Vår dato: 05.04.2019  
Vår ref.: 201307848-34  
Arkiv: 517  
Deres dato:  
Deres ref.:

## Sørmarkfjellet vindkraftverk. Godkjenning av detaljplan og miljø-, transport- og anleggsplan

*Norges vassdrags- og energidirektorat (NVE) godkjenner fremlagte MTA og detaljplan av 05.11.2018 for bygging av Sørmarkfjellet vindkraftverk i Flatanger og Osen kommuner.*

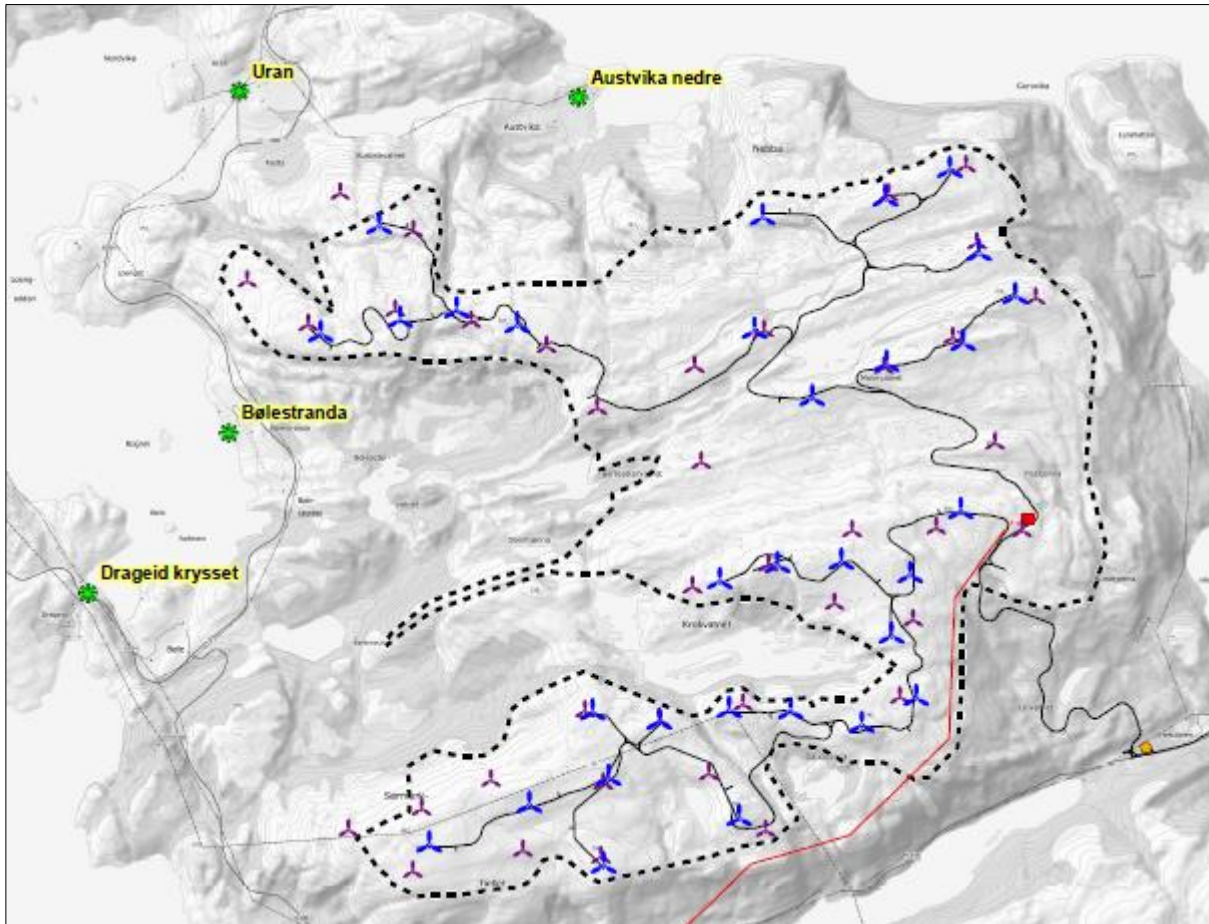
NVE konstaterer at mottatt detaljplan/MTA viser at turbinplasseringene er endret sammenlignet med eksempelet som lå til grunn for opprinnelig konsesjonsbehandling (65 turbiner) og i forhold til eksempelet som lå til grunn for behandlingen av endringen av planområdet i 2015 (38 turbiner), se figurer under. Endringen er blant annet begrunnet i valg av turbintype (færre turbiner) og detaljprosjektering av anlegget.

Endringene varierer, men de fleste turbinpunktene er i nærheten av tidligere presenterte turbinpunkter, se figur 1. Generelt kan det også bemerkes at turbinene sørvest i planområdet er trukket lenger inn på fjellet.

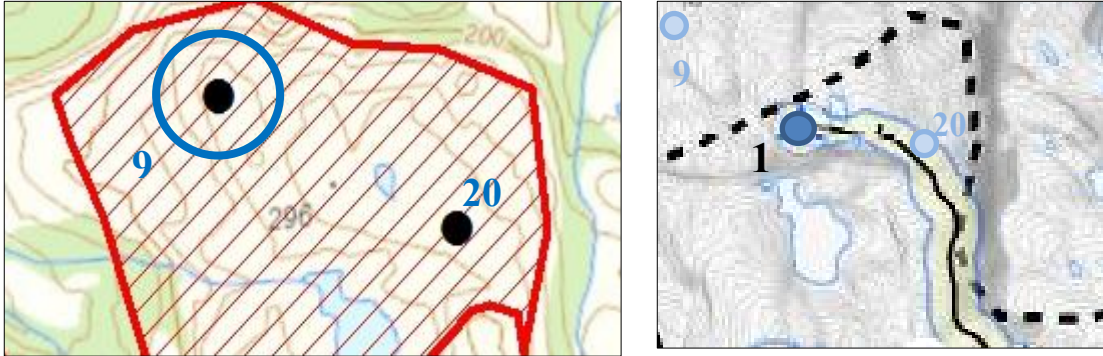
I anleggskonsesjonens vilkår nr. 18 (tidligere vilkår 17) står det at «NVE gir ikke tillatelse til å etablere en turbin ved turbinpunkt nummer 9 i den foreslåtte utbyggingsløsningen.»

Bakgrunnen for at turbinpunktet ble fjernet var at punktet, etter NVEs vurdering, var ett av de mest eksponerte turbinpunktene både når det gjelder visuelle virkninger og støy for bebyggelsen på Uran.

Turbinplasseringene i detaljplan/MTA har en annen nummerering enn i eksempelløsningen i konsesjonsendringssøknaden. Den turbinen som ligger nærmest tidligere turbinpunkt 9 er nå nummerert turbin 1.

Det er i høringen kommet flere uttalelser knyttet til turbinpunkt nr. 9/1. Uran skriver at punkt 1 nå er flyttet over 300 meter nordvest, og kun ligger ca. 200 meter fra der punkt 9 lå. Det vises til at turbinplasseringen vil medføre en betydelig belastning med tanke på støy, skyggekast og visuell forurensning, og det bes derfor om at turbinpunkt 1 ikke blir tillatt etablert. Uran har lagt frem visualisering og bilder av solbanen over Kjerringfjell som dokumentasjon av virkningene. Gystad viser til tidligere konsesjonsbehandling vedrørende turbinpunkt 9, og krever turbinpunktet fjernet

Av kartet vedlagt anleggskonsesjonen går det frem at grensen for planområdet er endret slik at det som i konsesjonen ble beskrevet som turbinpunkt 9 ligger utenfor plangrensen, jf. også figur over.

TEV har i sin utdyping, av 13.03.2019 ligger vedlagt, vist til at turbin 1 er trukket ca. 300 meter mot sørøst sammenlignet med tidligere turbinpunkt 9. Plasseringen er gjort for å få en best mulig produksjon og samtidig kunne ivareta konsesjonsvilkårene. I eksempelløsningen som lå til grunn for konsesjonssøknaden var det også en turbin noen hundre meter lenger mot sørøst [nr. 20], denne er nå fjernet.

**Det må tas utgangspunkt i gjeldende konsesjon for Sørmarkfjellet vindkraftverk. Turbinpunkt 1 er plassert innenfor det konsesjonsgitte planområdet. Fremlagte visualiseringer, se figur under, og støy- og skyggekastberegninger viser at virkningene, etter NVEs vurdering, er innenfor rammene konsesjonen og OEDs vedtak av 27.09.2016 oppstiller, og at dette forholdet i vilkår nr. 18 er ivare tatt.**
